Autorité environnementale

Avis délibéré de l'Autorité environnementale sur la suppression du passage à niveau n°19 sur la commune de Muret (31)

n°Ae : 2016-68

Figure 1 : Plan de situation (source : dossier remis à l'Ae)

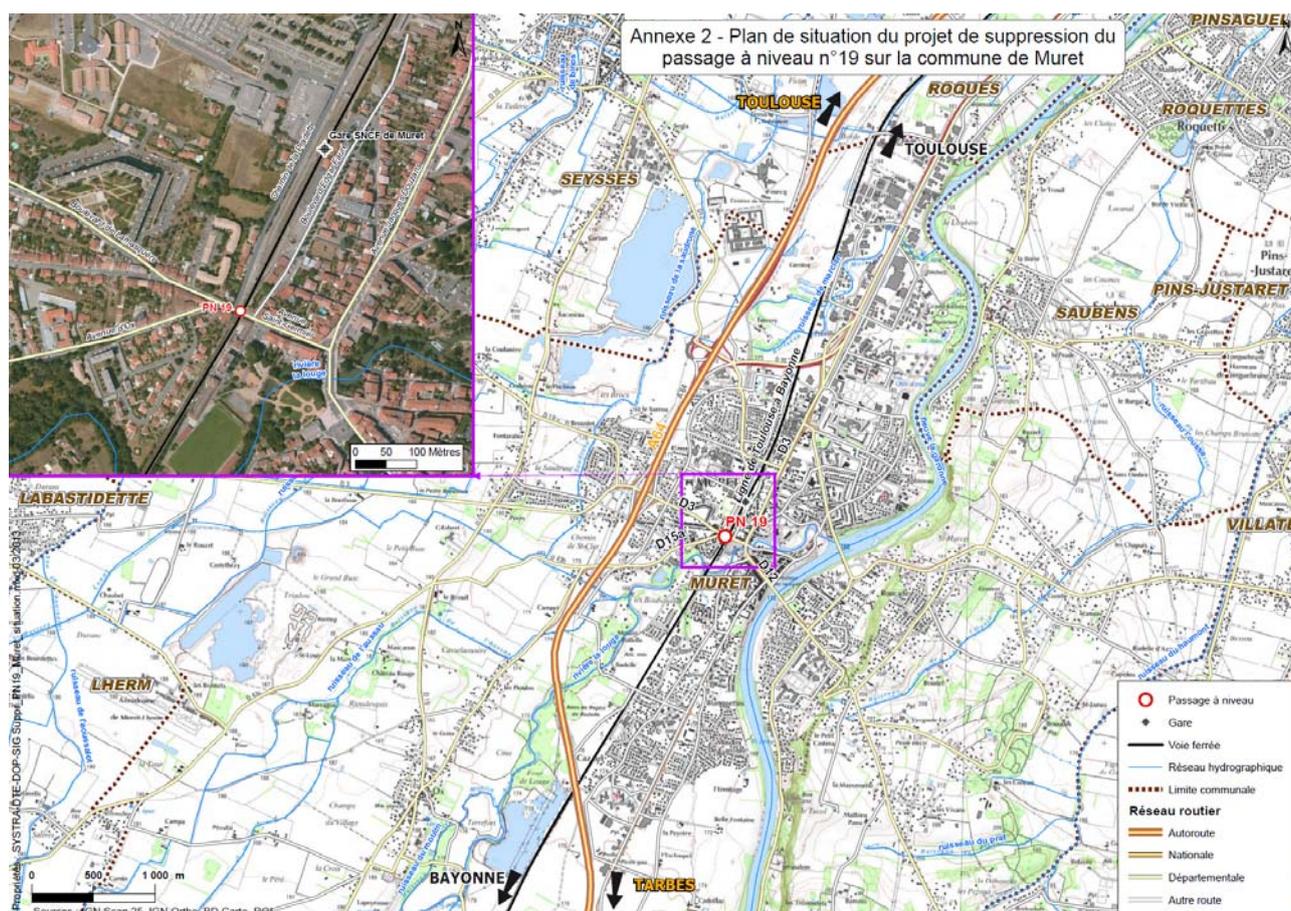
Les passages à niveau ont été classés selon leur dangerosité. Celui identifié par le n° 19 situé à Muret, commune de 25 000 habitants se trouvant au sud de l'aire urbaine de Toulouse, a été inscrit sur la liste « prioritaire » en 1997 en raison de la durée de sa fermeture – due à la proximité de la gare de Muret. En effet, lors de l'arrêt en gare d'un train en provenance de Toulouse et à destination de Bayonne, le passage à niveau reste fermé pour des raisons de sécurité ferroviaire. Ces fermetures prolongées entraînent des comportements à risque de la part des usagers de la route tels que passage forcé ou chicane.
